Réforme du DPE

Concertation portant sur les scénarios de définition
de la future échelle des classes DPE

Contributions de l'Association négaWatt, Dorémi, Enertech, la Fondation Abbé Pierre, la Fondation Nicolas Hulot pour la Nature et l'Homme, la Fondation des transitions, France Nature Environnement, Greenpeace, l'Institut négaWatt, le Réseau Action Climat, le Réseau pour la Transition Energétique CLER et Terranergie

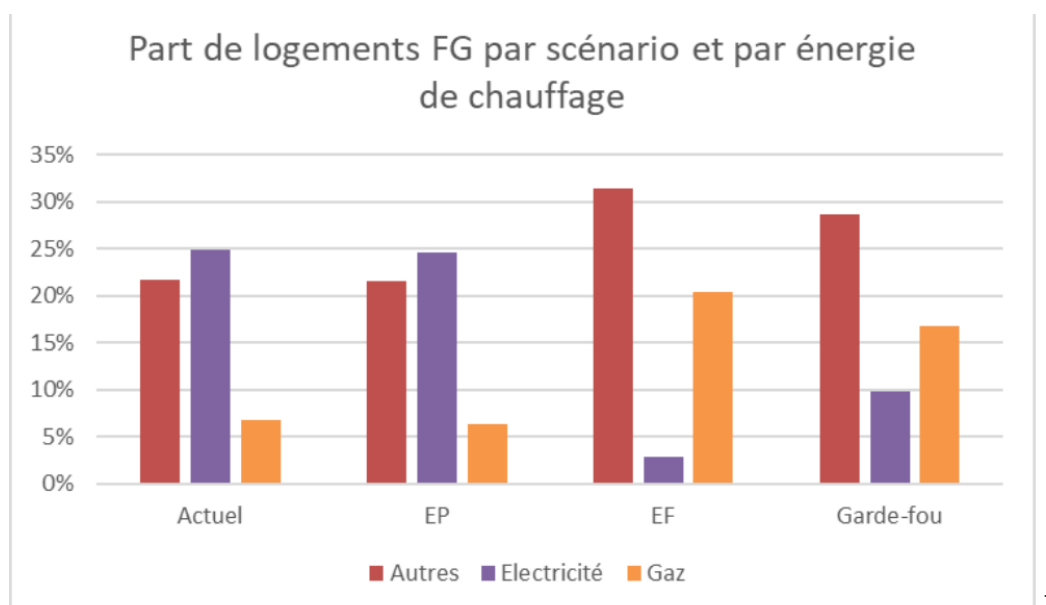
Le graphique présenté ci-dessous par l'administration en est une bonne illustration : on constate dans le scénario 2 (en énergie finale) que la quasi-totalité des logements chauffés à l'électricité sortent des classes F et G, et que dans les scénarios 3, 4 et 5 (garde-fous), le nombre de logement chauffés à l'électricité en classe F&G est divisé par plus de deux. **Force est de constater que dans ces scénarios, la réforme conduit à faire sortir des classes F&G plus de la moitié des logements chauffés à l'électricité actuellement considérés comme passoires énergétiques.** La loi énergie climat de 2019 mettant en place une obligation de rénovation des passoires à l'horizon 2028, nous comprenons que ces logements ne seront pas concernés par cette obligation. Pourtant, les logements énergivores chauffés par convecteurs électriques sont générateurs pour les ménages de factures deux à trois fois plus élevées qu'avec la grande majorité des autres combustibles, à besoins équivalents.
